HOSPITAL MILITAR CENTRAL
GRUPO GESTION CONTRATOS

FORMULARIO N° 02 DE OBSERVACIONES Y RESPUESTAS AL PLIEGO DE CONDICIONES DEFINITIVO
DEL PROCESO DE SELECCIÓN ABREVIADA DE MENOR CUANTÍA N° 044 DE 2016.

OBJETO: "ADQUISICIÓN, INSTALACIÓN, CONFIGURACIÓN Y SOPORTE TÉCNICO DE FABRICA DE PRODUCTOS NECESARIOS PARA LA TERCERA FASE DEL PROYECTO DE TELEFONÍA IP Y CONTACT CENTER DEL HOSPITAL MILITAR CENTRAL".

UCSC-C240-MS3

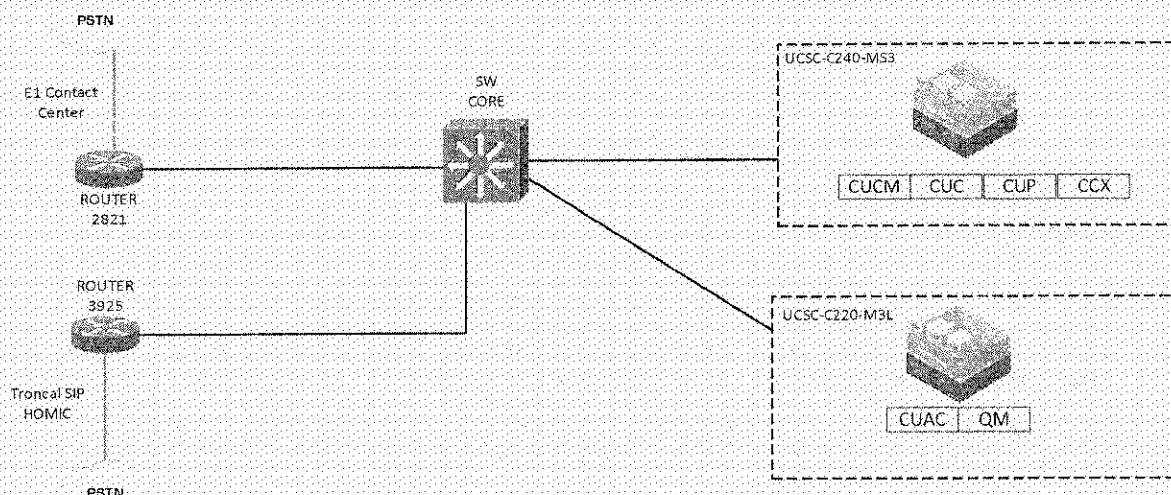
- Cuantos servidores tienen actualmente y cual es la distribución de máquinas virtuales en los mismos?

Se tienen 2 servidores físicos, con la siguiente distribución de máquinas virtuales:

- Cisco Unified Communications Manager
- Cisco Unity Connection
- Cisco Unified Communications Manager IM and Presence
- Cisco Unified Contact Center Express

UCSC-C220-M3L

- Cisco Unified Attendant Console Advanced
- Cisco Unified Quality Manager
